CEI
IEC
669-1

AMENDEMENT 2
AMÉNDMENT 2

**Switches for household and similar
fixed-electrical installations**

Part 1:
General requirements

Figure 26 – Représentation schématique (24.1.1)

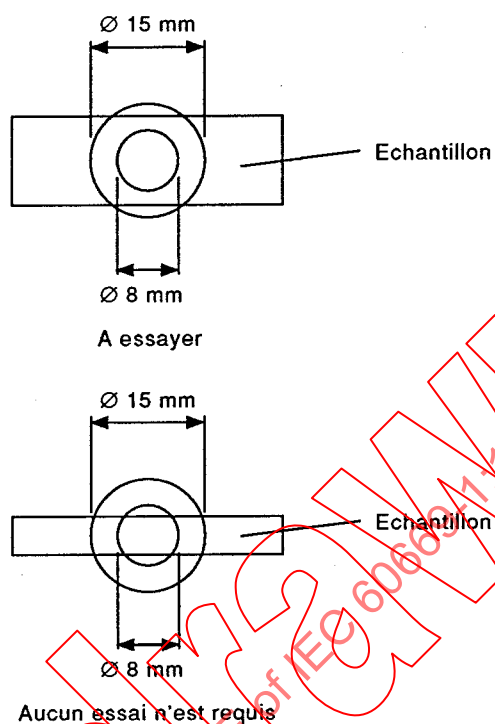
Replace the third paragraph by:

Small parts, where each surface lies completely within a circle of 15 mm diameter, or where any part of the surface lies outside a 15 mm diameter circle and it is not possible to fit a circle of 8 mm diameter on any of the surfaces, are not subjected to the test of this subclause (see figure 26 for diagrammatic representation).

NOTE 1 – When checking a surface, projections on the surfaces and holes which are not greater than 2 mm on the largest dimension are disregarded.

Ajouter la nouvelle figure suivante:
